### Změnový list

Název a evidenční číslo Stavby: <b>Domov pro seniory Česká Kamenice Benar - zhotovitel stavby</b>	Číslo SO/PS / číslo Změny SO/PS: <b>SO 01,02 Uzemnění</b>	Pořadové číslo ZBV: <b>ZBV_07</b>
Název stavebního objektu/provozního souboru (SO/PS): <b>Kodus A, Kodus B</b>

Pokyn Správce - "20250771\_SpS\_Odpověď\_uzemnění"

### Věc: Odpověď Správce stavby na Oznámení o Claimu – průběžný Claim - Výkresy uzemnění

**UZEMNĚNÍ**

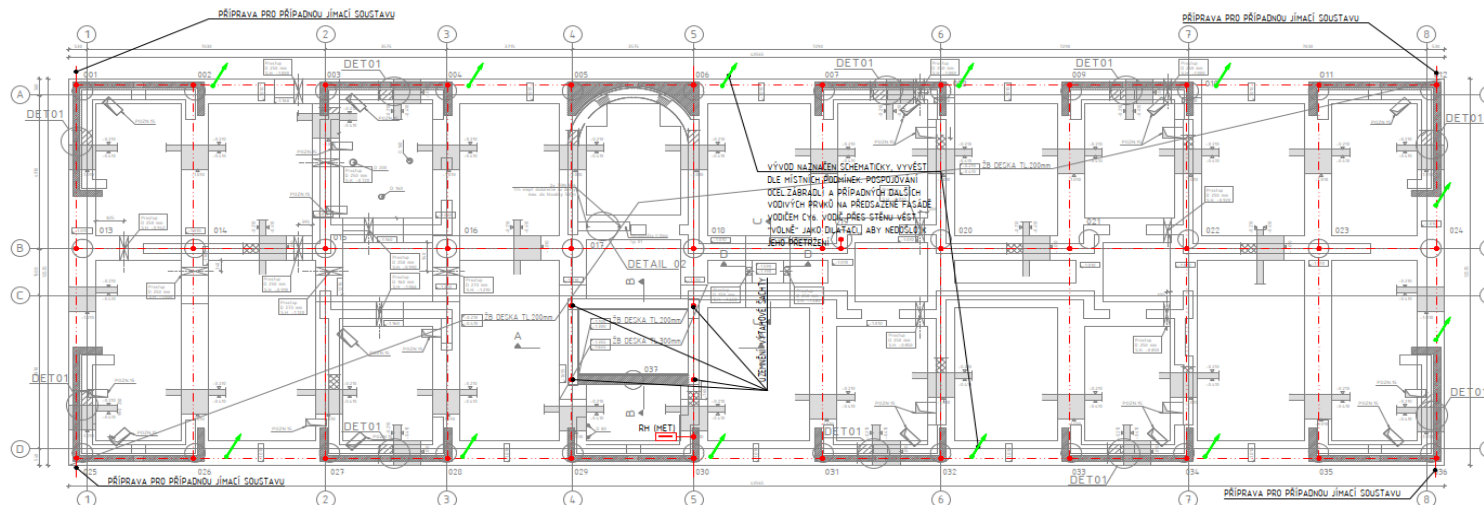
Zhotovitel upozornil Správce stavby na chybějící Výkresy řešící uzemnění objektů s prosbou o jejich doplnění.

— DRÁT D10 VLA V ZEMĚ, PŘÍPRAVA PRO PŘÍPADNOU JÍMACÍ SOUSTAVU  
 - - - - - DRÁT D10 FAŽ V ZÁKLADĚCH, KRYTÍ BETONĚM MN 5cm

- POZNÁMKY:  
 1) VŠECHNY ŽEMNÍ SPOJE BUDOU OŠETŘENY PROTÍ KORÓZI ČSN 33 2000-5-54 ed 3  
 2) VŠECHNY VÝVODY Z UZEMNĚNÍ PŘOVĚST DRÁTEM VLA  
 3) ARHOVÁNÍ STROPU A ZÁKLADOVÉ DESKY PŘÍPOJIT NA UZEMNĚNÍ

Výkresy uzemnění, vztahující se k předemné části stavby, byly nahrazeny do společného CDE prostředí. Výkresy platí pro oba stavební objekty. Na základě tohoto doplnění projektové dokumentace Vás žádáme o zpracování a předložení návrhu Variace dle smluvních podmínek.
